**Commission économique pour l'Europe**

**Forum mondial de l'harmonisation  
des Règlements concernant les véhicules****Groupe de travail de l'éclairage et de la signalisation lumineuse****Soixante et onzième session**

**Questions diverses – Autres questions****Proposition de projet d'amendements au Règlement n° 70  
(Plaques de signalisation arrière pour véhicules  
lourds et longs)****Communication de l'expert de l'Association européenne  
des fournisseurs de l'automobile\***

«Plaques de signalisation arrière (classe 5)»

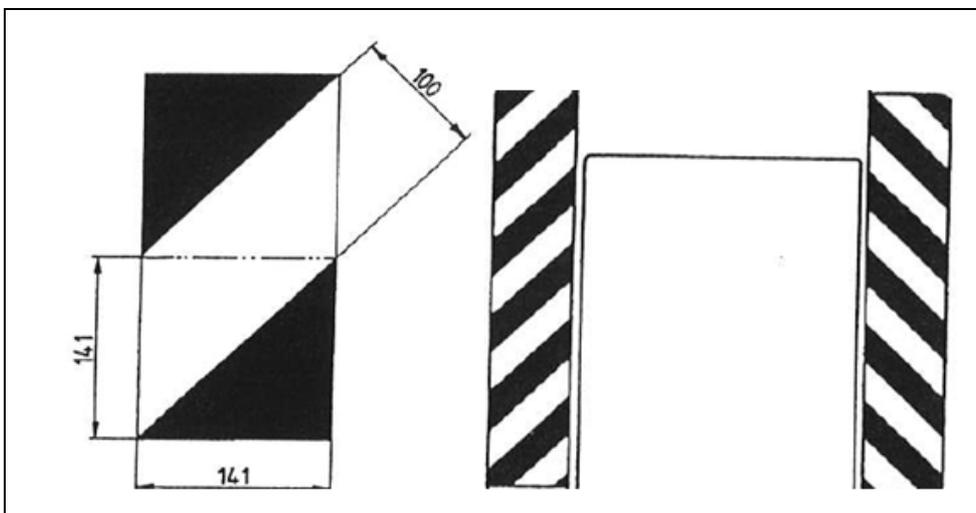
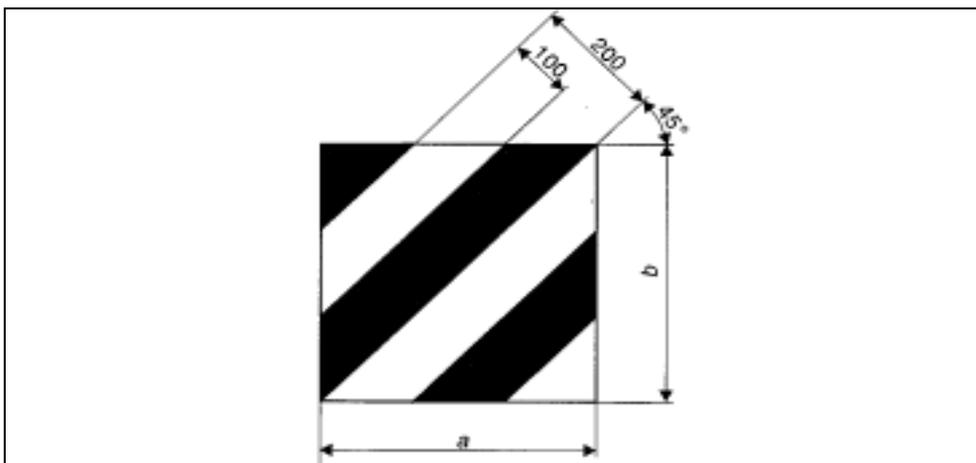
**Les matériaux rétro réfléchissants des dispositifs de la classe 5 sont constitués de bandes diagonales rouges et blanches de 100 mm de large, inclinées vers l'extérieur et vers le bas selon un angle de 45°. La surface normalisée de base est un carré de 141 mm de côté divisé en diagonale en une moitié blanche et en une moitié rouge.**

**Les formes, dessins et caractéristiques dimensionnelles prescrits des dispositifs de la classe 5 sont illustrés à la figure 3 de l'annexe 12 ci-après.**

Annexe 12, ajouter un nouveau titre et une nouvelle figure 3 à la suite de la figure 2:
